Vec: Pripomienky k zámeru Polyfunkčný objekt Autobusová stanica Mlynské Nivy

Zasielame Vám pripomienky a návrhy¹ k zámeru "Polyfunkčný objekt Autobusová stanica Mlynské Nivy" - navrhovateľ Twin City a.s., Karadžičova 12, 821 02 Bratislava, IČO: 35872217.

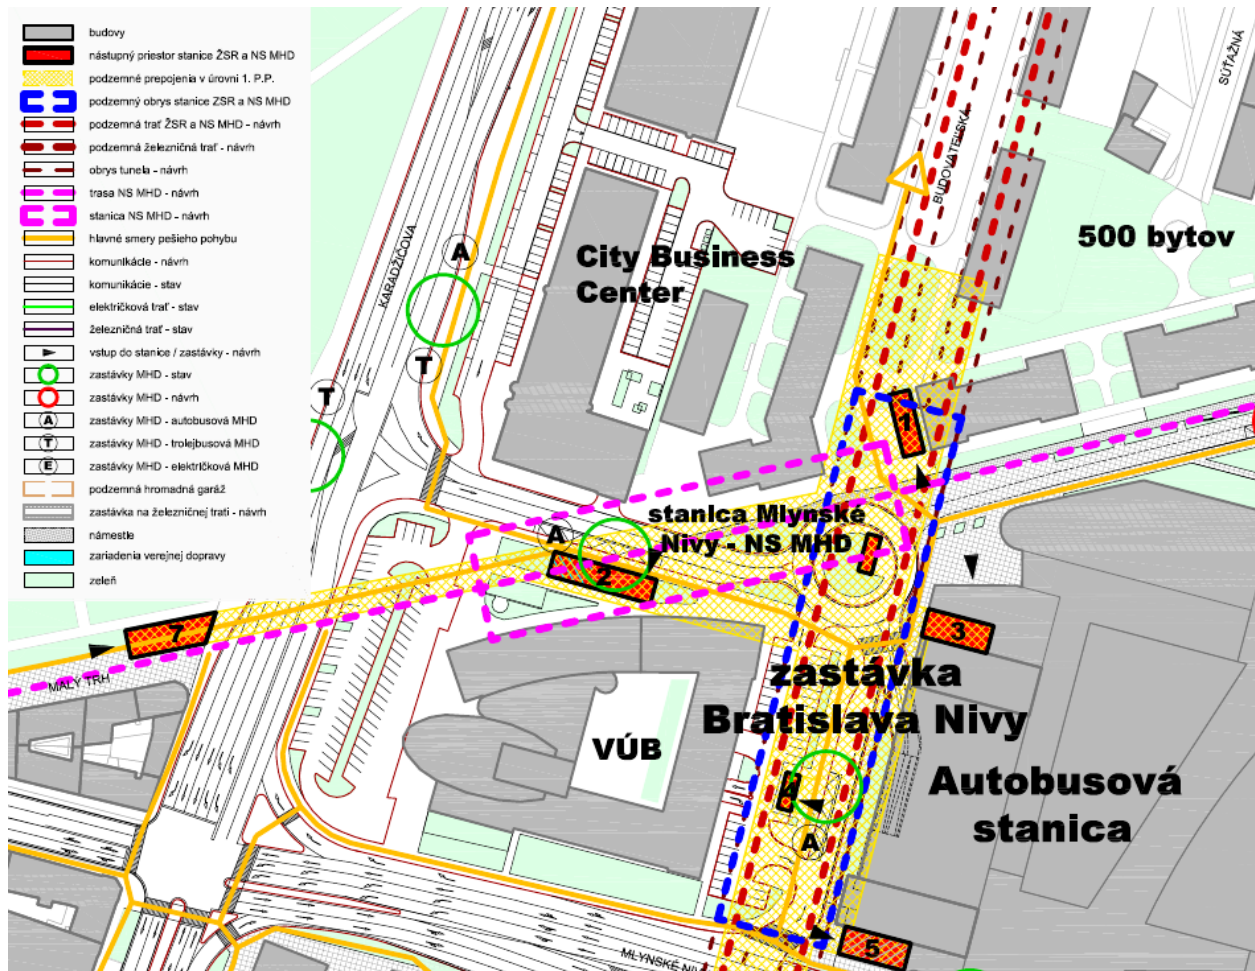
2. **Oceňujeme zriadenie nového priechodu pre chodcov** cez západné rameno križovatky Mlynské nivy - Košická - Svätoplukova, keďže redukuje počet priechodov nutných na prekonanie križovatky v diagonálnom smere z ôsmich na šesť. **Navrhujeme ho však podľa možností realizovať ako priamy**, teda **nie tvaru Z** ako je v grafickej prílohe. Z-priechod na svetelne riadenej križovke vo všeobecnosti nemá význam na zvýšenie bezpečnosti chodcov, v danom tvare dokonca pri výpadku svetelnej signalizácie bezpečnosť chodcov znižuje (otáča ich chrbtom k prichádzajúcim vozidlám). Okrem toho predlžuje čas a vzdialenosť potrebnú na pešie prekonanie križovatky, čo je negatívne obzvlášť v takejto anti-chodckej križovke. Tiež navrhujeme doplniť priechod pre cyklistov v tomto smere, čo si priamo vyžiada napriamanie priechodu.

3. **Zrušiť zastávkové niky na Svätoplukovej ulici** (zastávky Svätoplukova a Páričkova) a zriadiť zastavovanie vozidiel MHD v pravom jazdnom pruhy. Niky nemajú opodstatenie, vzhľadom na to, že vjazd do Svätoplukovej i výjazd je možný len jedným pruhom. Zrušenie niky sa rozšíri priestor na vyčkávanie cestujúcich. Pri zastávke MHD Páričkova tiež navrhujeme **stavebne redukovať profil vjazdu z južnej časti**

- Svätoplukovej na 1 + 1 jazdný pruh** a následne rozšíriť stredový pás a nárožia (vzniknú tzv. slonie uši). Skráti sa tým dĺžka priechodov, čo zlepší podmienky pre chodcov, cyklistov i autá vychádzajúce z Páričkovej. Pri jazde z južnej strany Svätoplukovej je nutné nechať prejazdný vnútorný jazdný pruh, kvôli zachovaniu dostatočného polomeru odbočenia do Páričkovej pre autobusy MHD.

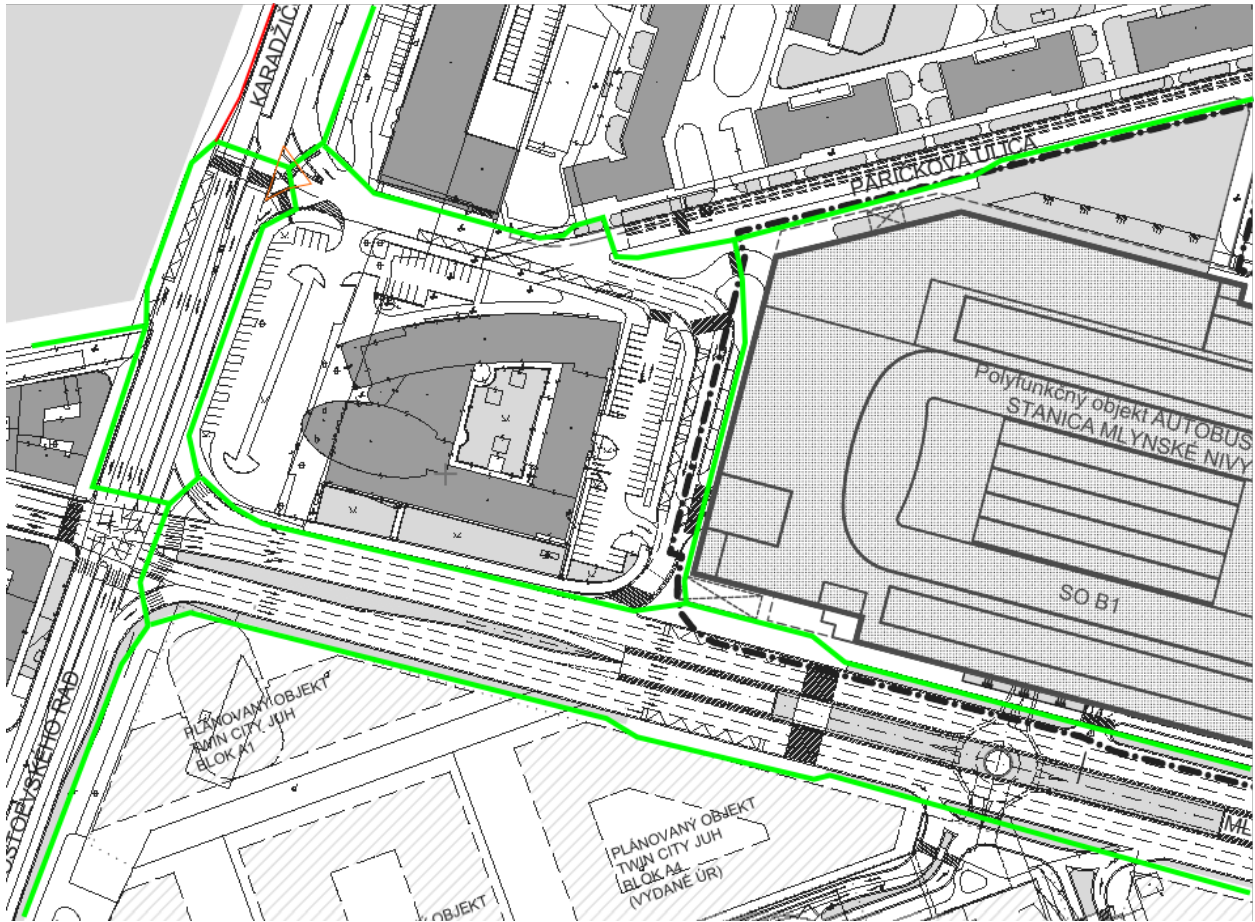
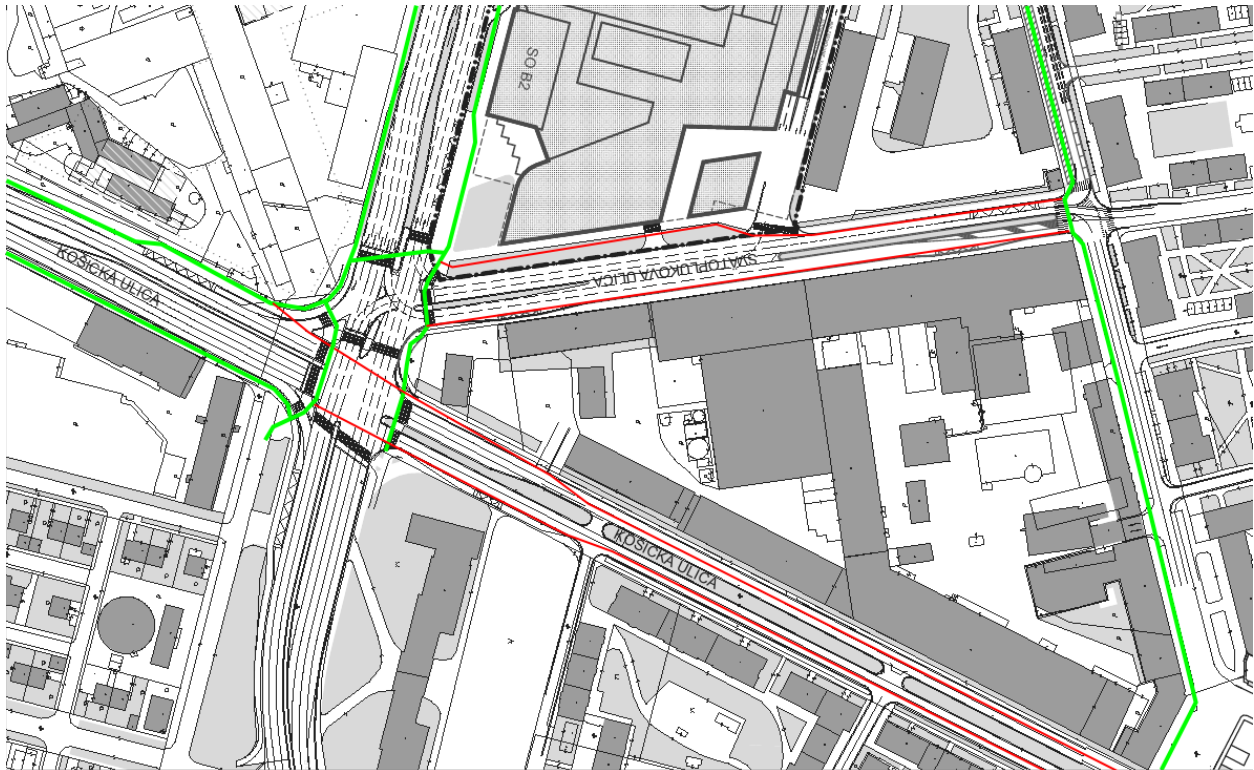
9. Vypracovať štúdiu cyklistickej a pešej dopravy v území (ideálne v spolupráci s mestskou Komisiou pre cyklistickú a pešiu dopravu) a na jej základe vybudovať obojsmerné cestičky pre cyklistov v koridoroch, ktoré sú určené územným plánom a uznesením mestského zastupiteľstva 1743/2014:
 - 9.1. Pozdĺž ulice Mlynské nivy po severnej aj južnej strane (cyklotrasa R17).
 - 9.2. Od Budovateľskej, medzi budovou autobusovej stanice a VÚB smerom na Chalupkovu (R20).
 - 9.3. Pozdĺž Páričkovej ulice, od Malého trhu až po križovatku so Svätoplukovou (R26).
 - 9.4. Predĺženie cyklopruhov na Košickej (O3) na cyklotrasu pozdĺž Mlynských nív uvedenú vyššie.
 - 9.5. Pozdĺž ulice Karadžičova (O2).
 - 9.6. Cyklopruhy na Svätoplukovej ulici.

10. **Požadujeme riešiť cyklistickú infraštruktúru podľa Technických podmienok (TP) 07/2014 Navrhovanie cyklistickej infraštruktúry.** Pri návrhu cyklistických komunikácií **zabezpečiť vzájomné prepojenie trás** uvedených v predchádzajúcom bode, plynule a bezpečne bez nutnosti zosadať z bicykla. Obzvlášť je potrebné venovať pozornosť kvalitnému riešeniu týchto uzlov:

- 10.1. Križovatka Mlynské nivy - Karadžičova - Páričkova.
 - 10.2. Križovatka Mlynské nivy - Košická - Svätoplukova.
 - 10.3. Priechod pre chodcov cez Mlynské nivy: rozšíriť o priechod pre cyklistov.
